Concours de projets de caserne pour la 1^{re} division à Lausanne.

Bâtiments uniques, ou pouvant être considérés comme tels.*)

*) Cap. IV aus dem Berichte von Ing. J.-J. Lochmann (siehe auch No. 15).

Un soldat suisse (Ier Prix).

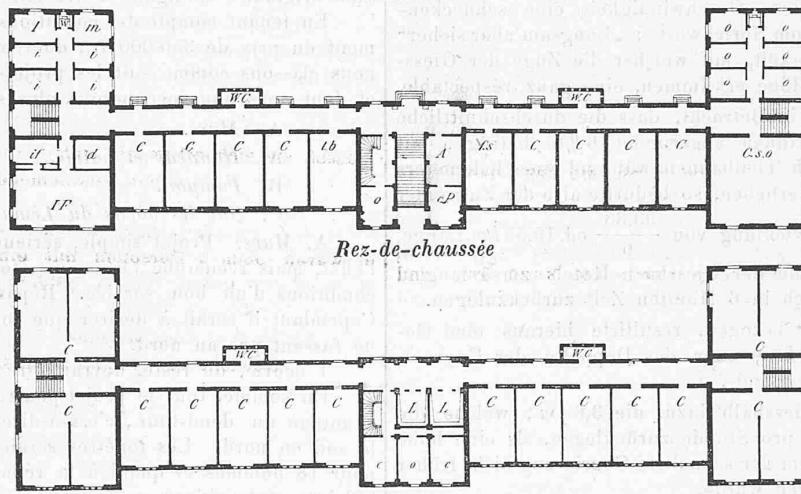
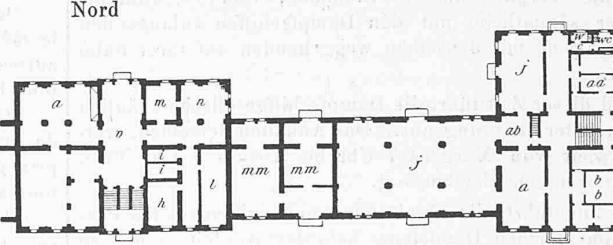
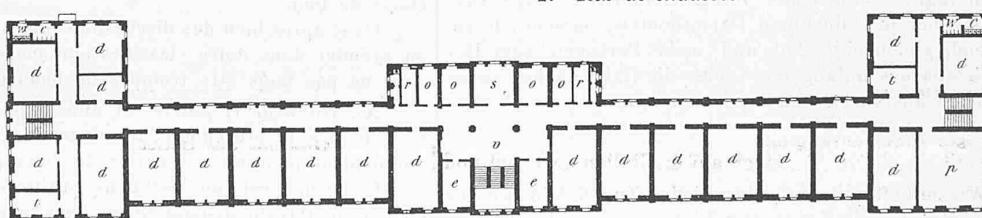
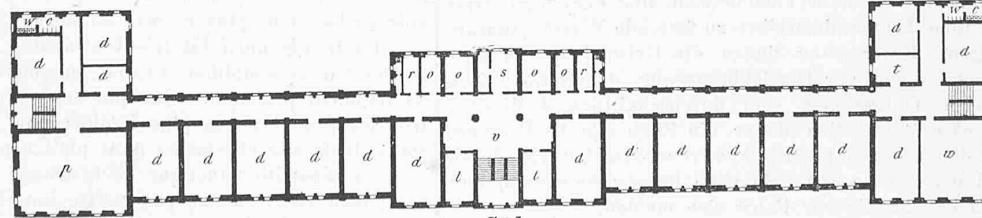
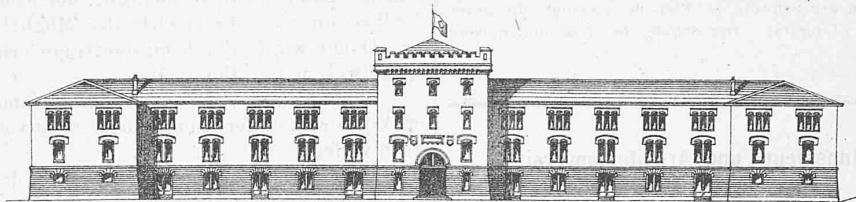
D². Un soldat suisse. Ce projet a aussi du bon et du mauvais, mais, quoique se présentant avec une certaine simplicité et séduisant assez *au premier abord*, nous pensons que les défauts dominent les qualités.

Les terrassements ne sont pas suffisamment indiqués; quelques erreurs de construction sont aussi à signaler.

La répartition des hommes est peu régulière et les tambours, trompettes et sous-officiers sont trop groupés.

Les capitaines devraient avoir chacun une chambre.

Le couloir intérieur sera par place mal éclairé et les lavabos sont mal placés.

Le devis de 410 190 fr. semble trop faible.

(III^{me} Prix). Sur les bords du Léman. (M. Studer, arch. à Genève).

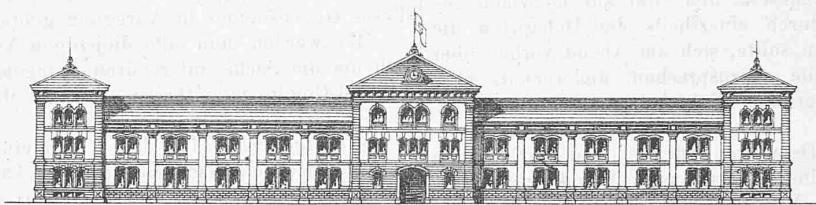
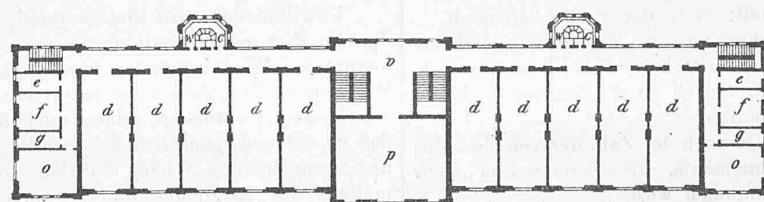
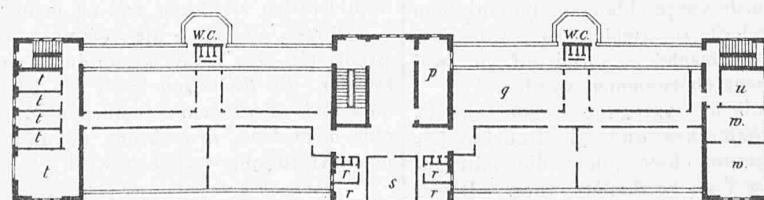
C. Sur les bords du Léman. Projet contenant de bonnes et mauvaises choses.

Le plan dans son ensemble est bien, mais une répartition par 28 hommes dans chaque chambre ne correspond à aucune division tactique. Il faut avoir ou une section, c'est-à-dire 34 à 36 hommes, ou une demie-section, c'est-à-dire 18 hommes. Cinq chambres par compagnie ne peuvent pas convenir. Il faudrait donc remanier la distribution en conséquence. La façade serait probablement également modifiée, mais il ne faut pas, pour une construction neuve, admettre une telle division de la compagnie.

Les latrines pourraient avec avantage être placées aux extrémités du bâtiment. Il y a trop à deux rampes d'escaliers au corps central.

La cantine de la troupe est trop petite.

Les élévations, qui rappellent les casernes de Thoune, pourraient être mieux étudiées surtout pour ce qui concerne les fenêtres.

Le devis se monte à 359 000 fr., chiffre sur lequel nous trouvons 7000 fr. d'imprévu. Le cube du bâtiment est de 48 240 m. à 15 fr., cela ferait 723 600 fr.

(II^e Prix). **Mars.** (MM. Hoch et Corbaz, arch. à Lausanne).

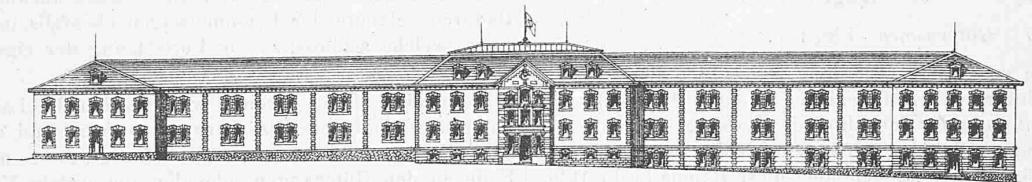
A. *Mars.* Projet simple, sérieusement étudié, ne vise pas à l'effet, mais recherche l'économie, tout en remplies bien les conditions d'un bon service. Répartition tactique convenable. Cependant il serait à désirer que toutes les chambres d'officiers ne fussent pas au nord.

L'écurie, du reste, devrait être changée de côté.

En somme, tout le projet pourrait, pensons-nous, faire avec avantage un demi-tour, c'est-à-dire changer le nord en sud et le sud en nord. Les fenêtres seraient peut-être un peu petites pour 18 hommes et quant à la répartition des hommes, sous-officiers et musiciens, on pourrait grouper un peu différemment, sans devoir pour cela, modifier la distribution. Nous aurions aimé voir un dessin de la façade postérieure; les W. C. et lieux semblables sont insuffisants et mal placés, en raison du grand développement de corridors nécessaires pour y arriver.

Quant aux devis, il arrive à 321 000 fr., soit à 8 fr. 68 cts. le mètre cube; le cube total du bâtiment est de 28 000 mc. Les autres articles font ascender le prix total au chiffre indiqué plus haut.

Quoique ce devis soit, disent les auteurs, basé sur la série de prix de Lausanne, il nous semble qu'il est bien bas et qu'un prix de 12 fr. le mètre cube ne serait pas de trop. (On pourrait tout au moins admettre 10 fr.)

Dans ce cas, le coût total serait environ de 450 000 fr., mais cela n'aurait, selon nous, rien d'excessif, pour obtenir quelque chose de bon.

(IVme Prix). **Honneur et Patrie.** (M. Gugnet, arch. à Lausanne).

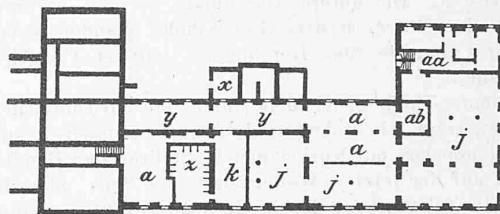
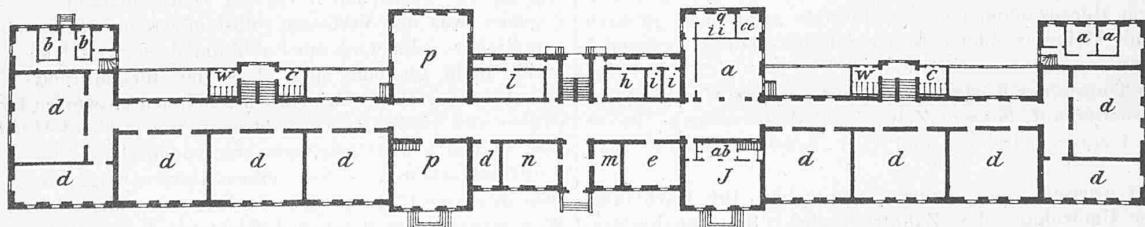
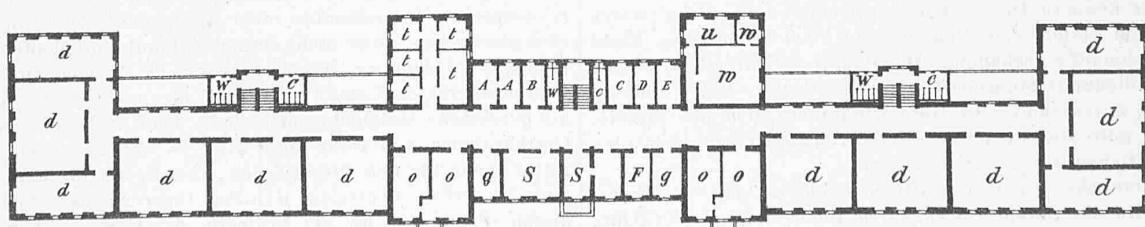
Ce projet est un bâtiment par trop long (160 m.) et partageant le terrain disponible en deux parties peu utilisables.

Nous aurions préféré, même au prix de plus de terrassements, voir ce bâtiment plus reporté au nord.

La façade nord est très tourmentée et l'on pourrait, nous semble-t-il, la simplifier surtout en mettant plus de sous-sols au bâtiment principal. Quoique les entrées principales soient trop étroites et même plus étroites que les corridors aboutissants, la façade elle-même nous plaît cependant.

La répartition tactique de la troupe est bonne, mais nous recommanderions de ne pas mettre tous les tambours et trompettes ensemble dans une même chambre. Il vaut mieux les disperser dans les chambres des compagnies, la discipline y gagnera. Il suffira de désigner aux musiciens une chambre pour faire leurs études, un peu à distance des salles de théorie et du service d'administration.

La salle de théorie de 125 hommes est petite.

Les toits sont bien tourmentés et pourraient être simplifiés en arrangeant un peu la façade nord.

Le devis détaillé donne un prix de 331 316 fr. 03 cts., mais il est basé sur des prix d'unité trop bas. Nous citois à l'appui de ce que nous avançons que la charpente est comptée à 40 fr. le mètre cube et que, de ce fait là, il y aurait probablement une déception de 20 000 fr. au moins.

Ce projet *Honneur et partie* cube 52 000 m. qui, comptés à 10 fr., donneraient 520 000 fr., mais, en face d'un devis aussi détaillé, nous ne voulons cependant pas trop insister sur ce point.
